改善箇所説明図

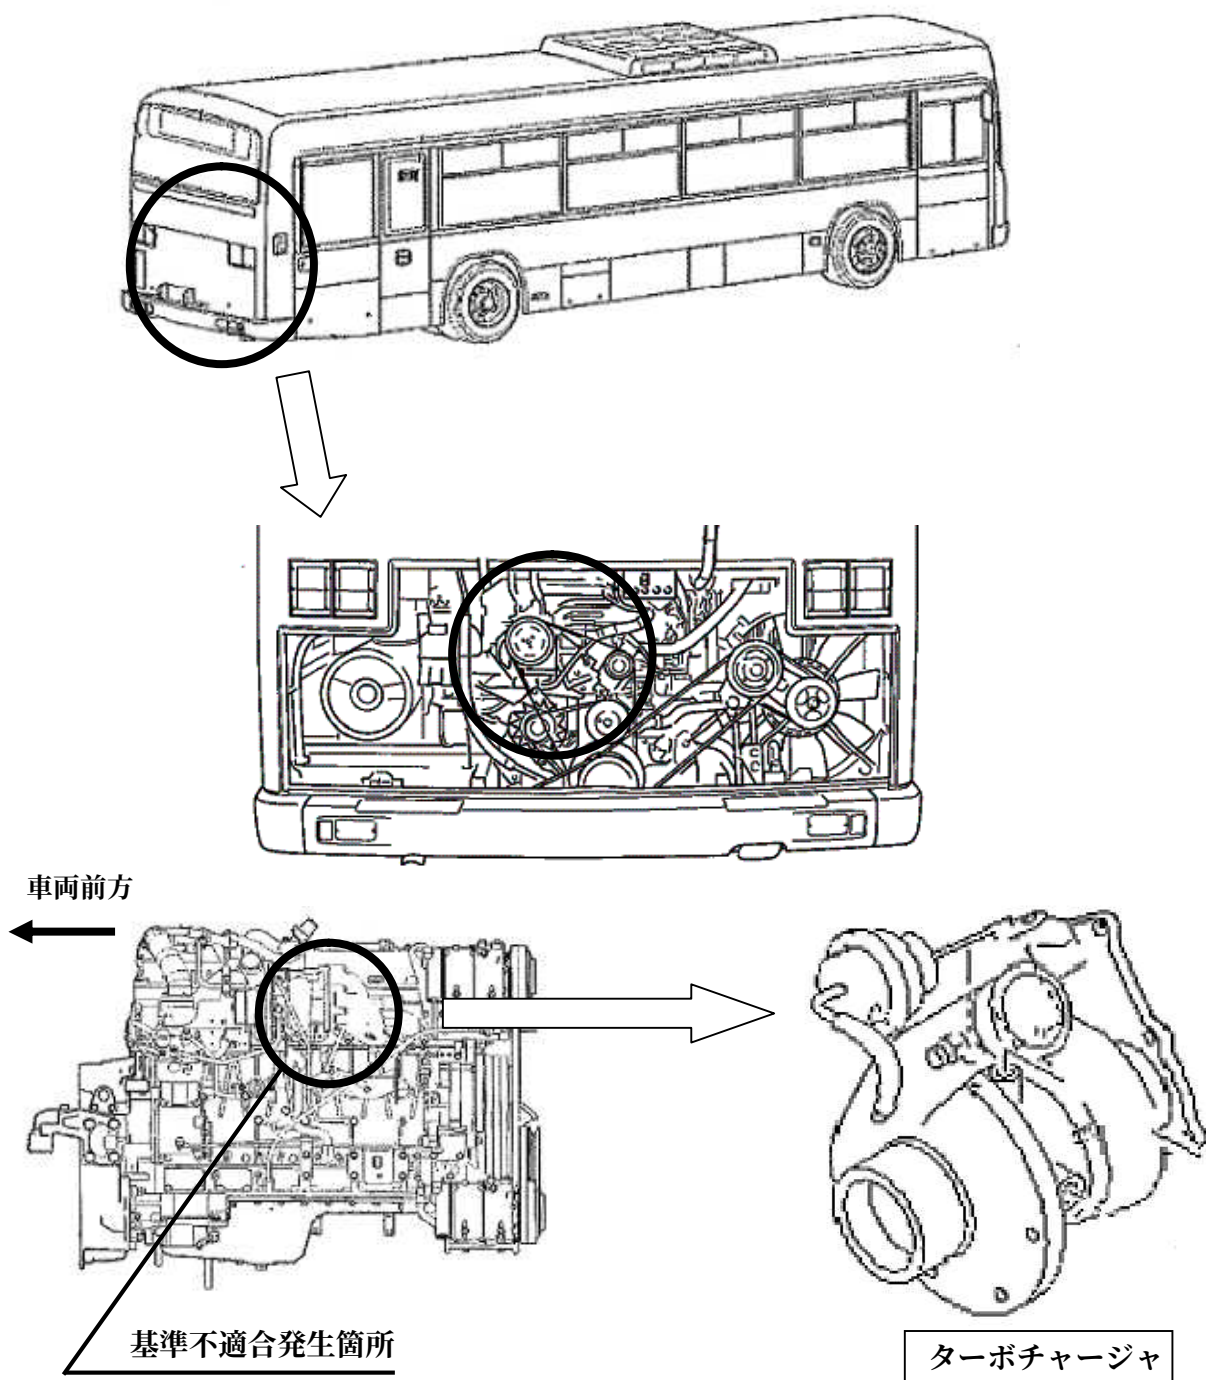
路線バスにおいて、ターボチャージャ回転の変動に対して、ターボコンプレッサ翼車の強度が不足しているため、発進時にエンジンを高回転域まで使った操作を繰り返すと、コンプレッサ翼車が破損することがある。そのため、そのまま使用を続けると、白煙の発生及び出力不足になり、運行出来なくなるおそれがある。

改善の内容：全車両、ターボチャージャを対策品と交換する。

識別：エンジンルーム左側の点検扉内のボディ側面部に、白色ペイントを塗布する。
